Vysvětlení zadávací dokumentace č. 13

Název veřejné zakázky: „**Výstavba budovy pro potřeby školy / školských zařízení v ulici Dukelská – Design and Build**“

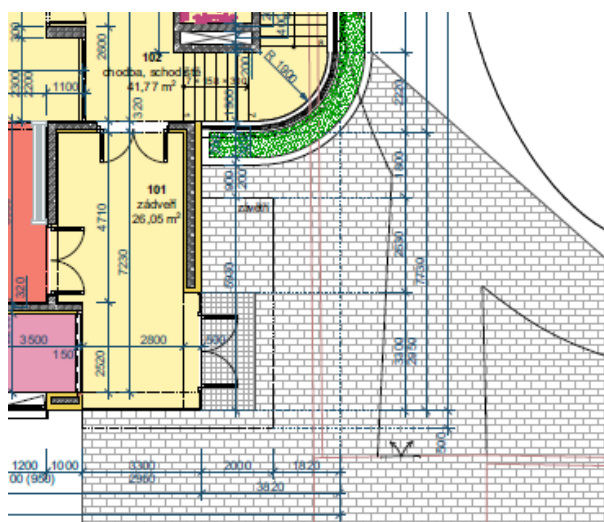
V technické zprávě je napsáno:

V rámci stavby bude pravděpodobně nutno odstranit část základové konstrukce původního objektu, která je pravděpodobně pod upraveným terénem.

Žádáme zadavatele o stanovení přibližného množství odstranění základových konstrukcí pro účely nacenění jako v případě stanovení množství pilot (viz. „Vysvětlení zadávací dokumentace č.2“).

Ad 4) Řešeno ve Vysvětlení zadávací dokumentace č. 6, bod ad 3).

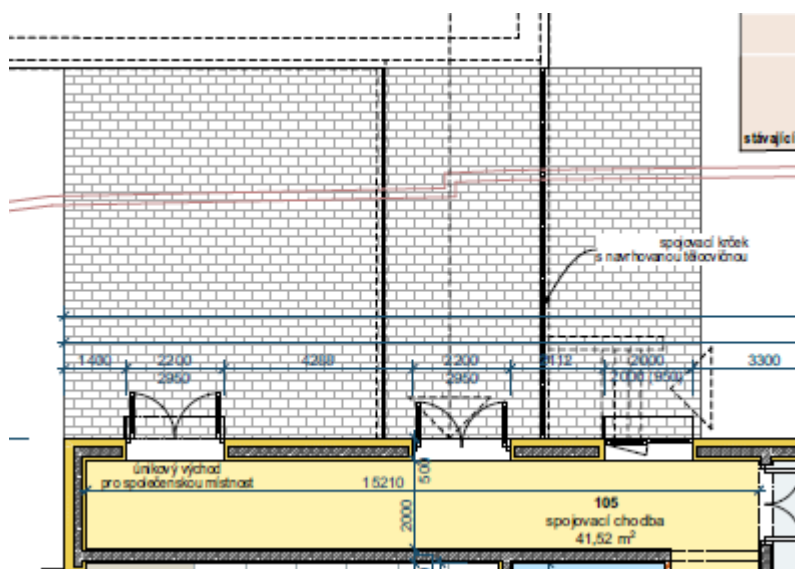
V půdorysu 1.NP je tato zpevněná plocha

Žádáme zadavatele o vyjádření, zda je tato zpevněná plocha předmětem díla?

Ad 6) Vzhledem ke skutečnosti, že součástí akce nebude spojovací „krček“ se sousední navrhovanou sportovní halou, dojde k redukcí zpevněných ploch na 1/3 původní hodnoty, tj. cca 50 m².
